第四章 開發行為或環境保護對策變更 之理由及內容

4.3 本次變更內容

4.3.2 校園建築計畫變更

圖 4.3.6-2 排水設施配置圖(本次新增)

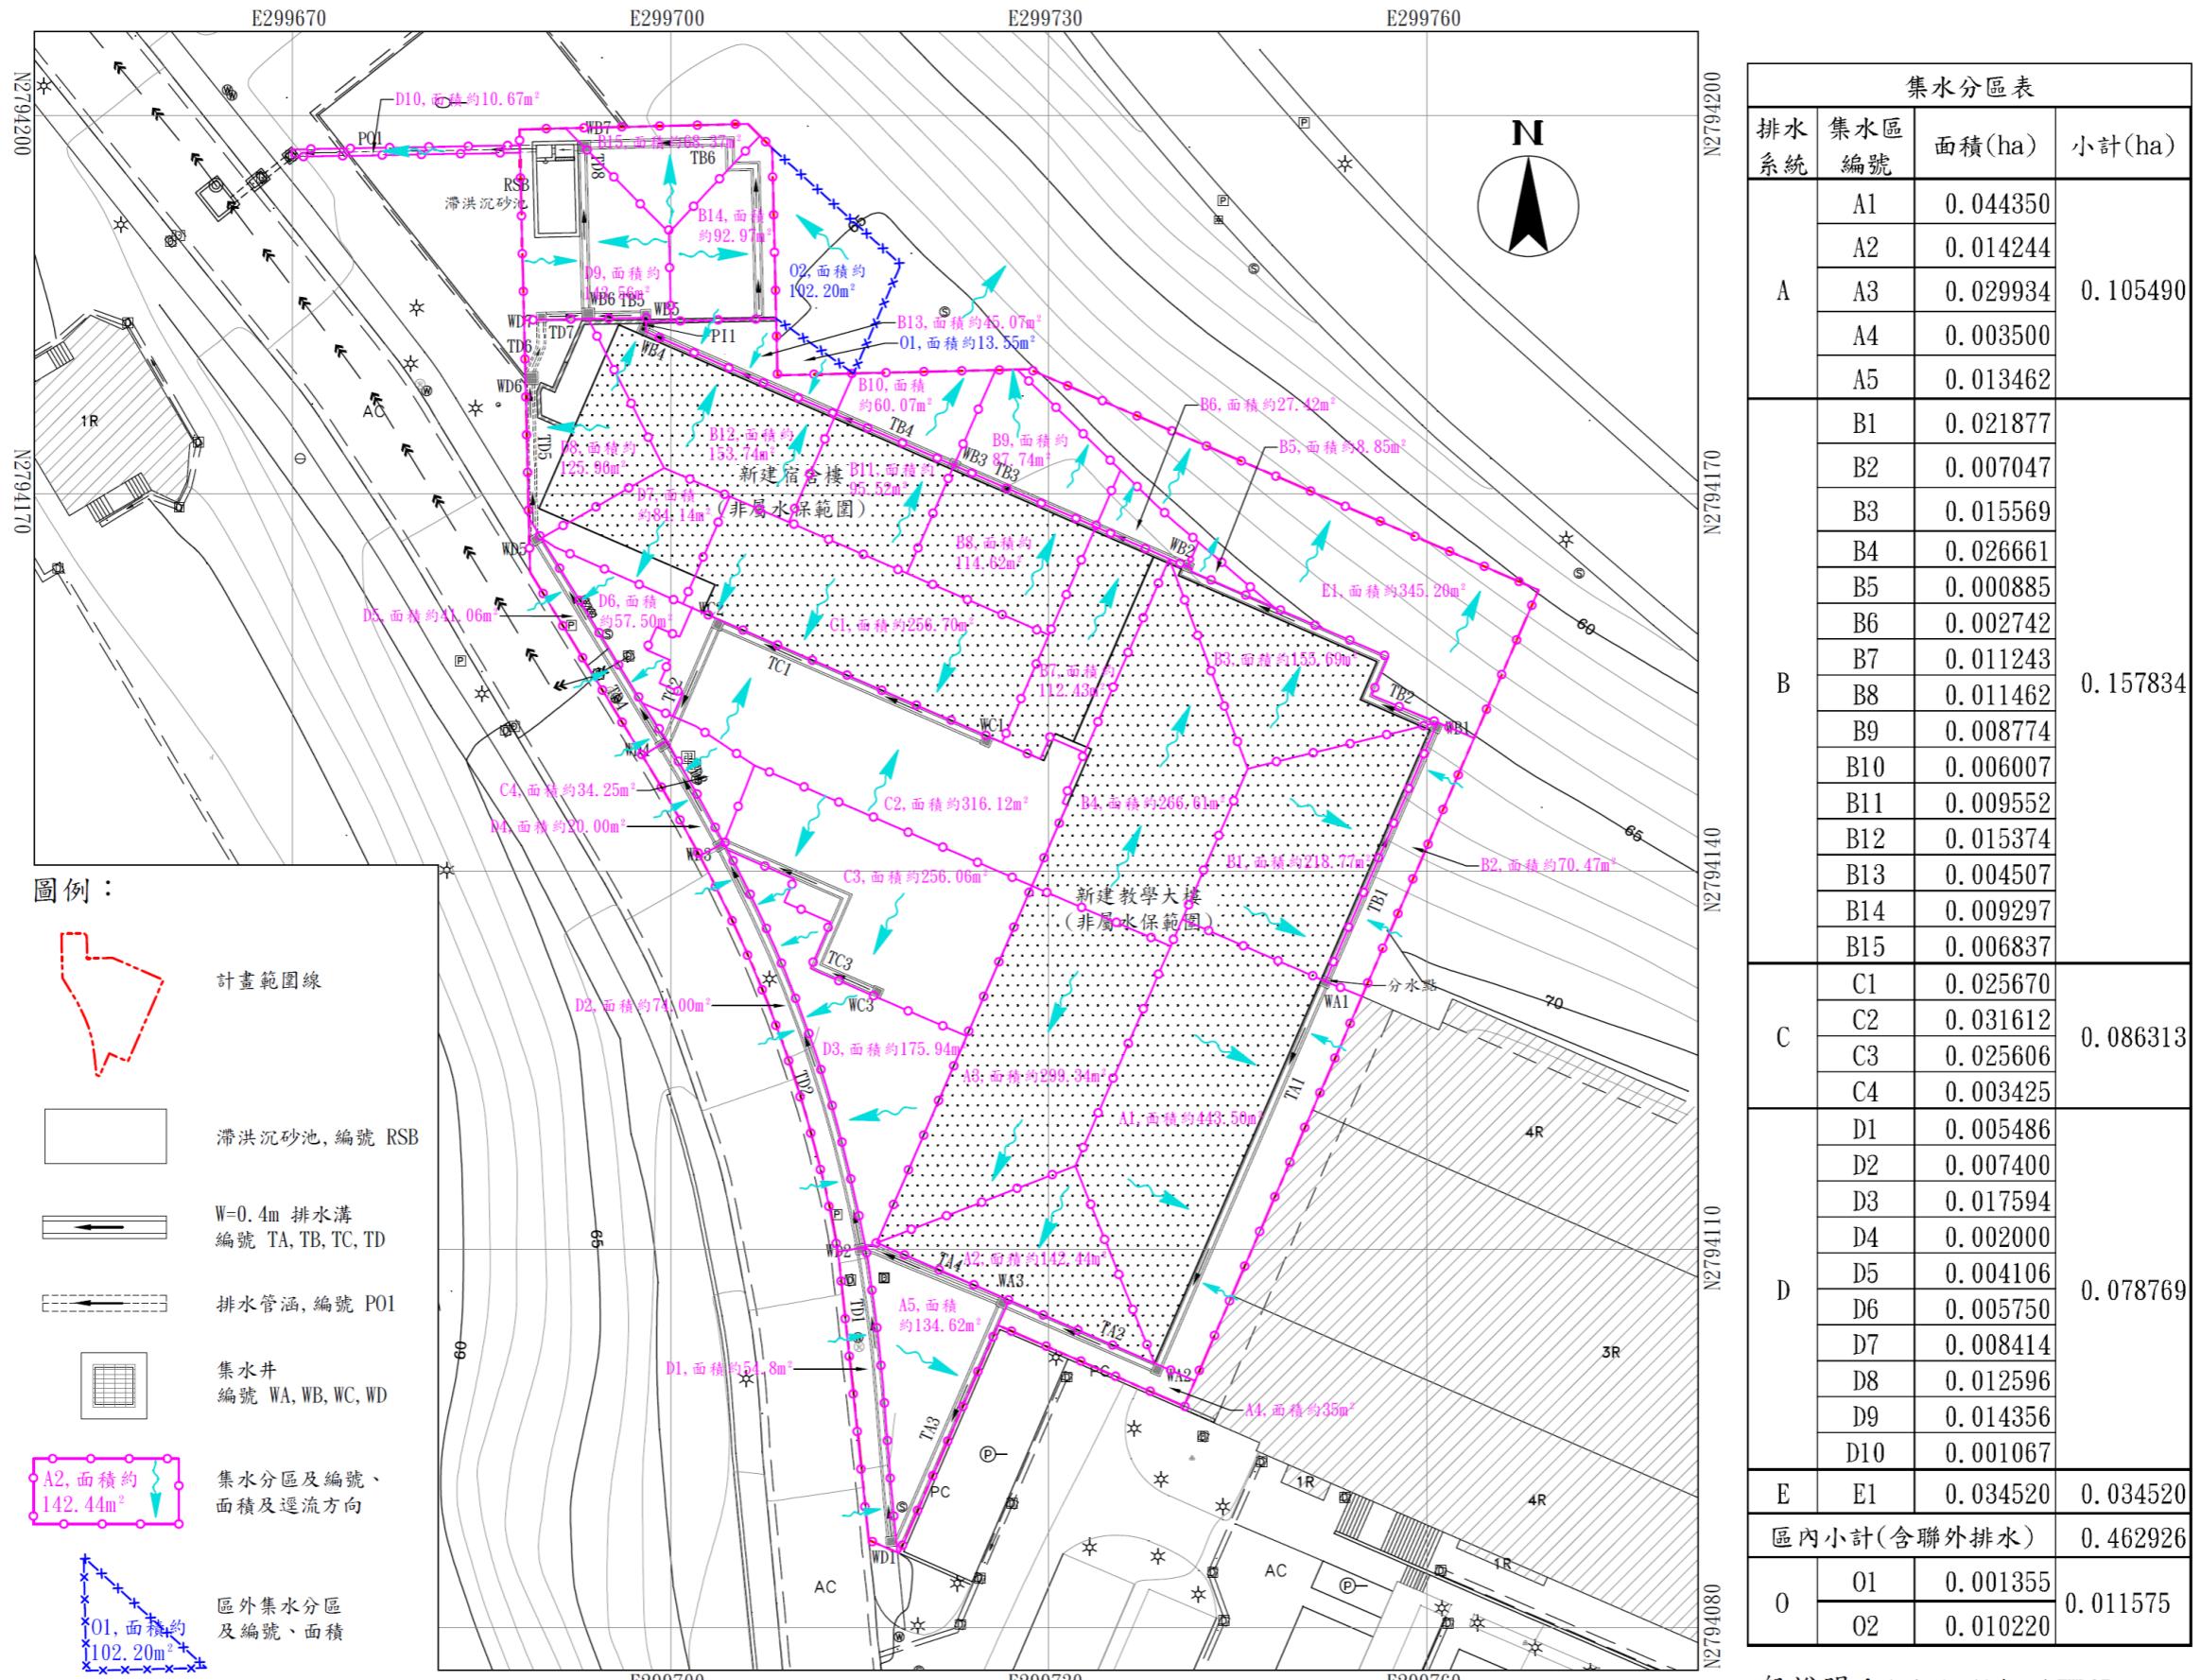
本基地(第三期校舍建築工程)依土地使用，整地後地形、地勢等因素考量，共分 6 個排水分區，按排水分區，配置排水設施，計畫內容詳見表 4.3.6-1 說明及圖 4.3.6-2 排水系統配置圖。

圖 4.3.6-4 第一階段臨時防災設施配置圖

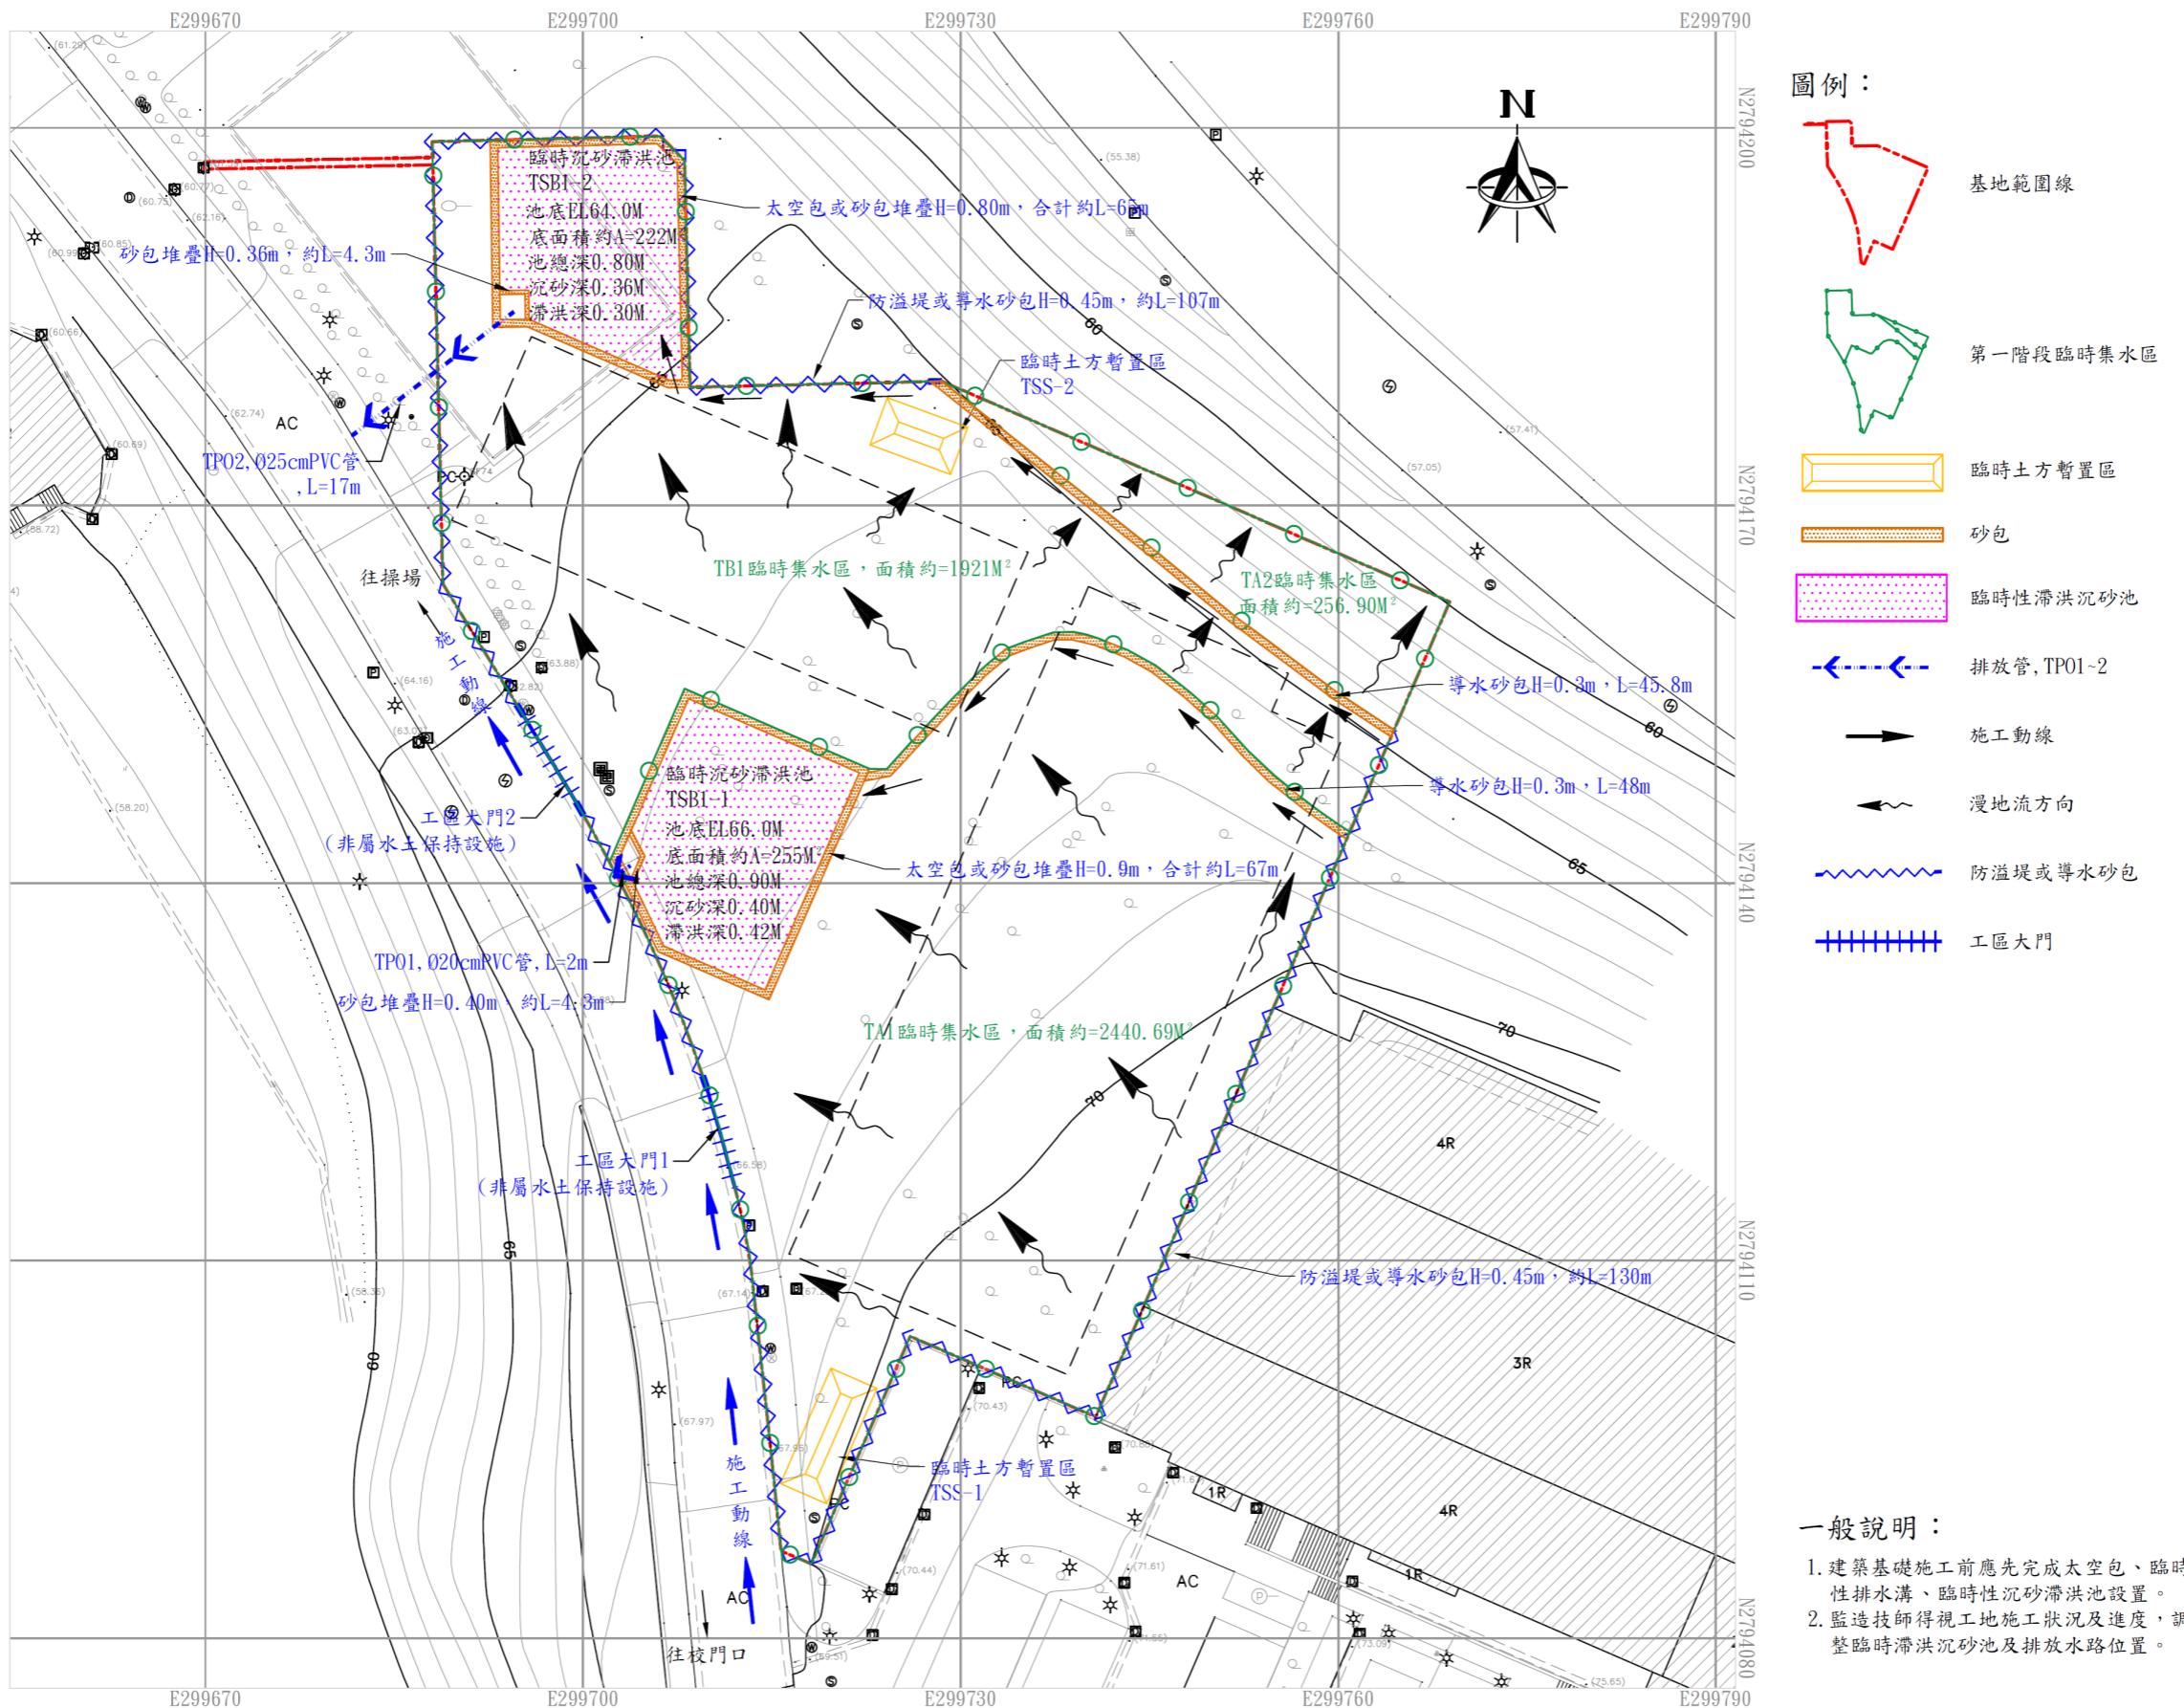
本案(第三期校舍建築工程)臨時滯洪池分二階段設置，如圖 4.3.6-4 及圖 4.3.6-5，每階段依地形設置 2 處臨時性滯洪設施，分別為第一階段的 TRSB1-1 及 TRSB1-2 及第二階段的 TRSB2-1 及 TRSB2-2，臨時集水分區如表 6.3.6-17，需求容積檢討如表 4.3.6-18~4.3.6-22。
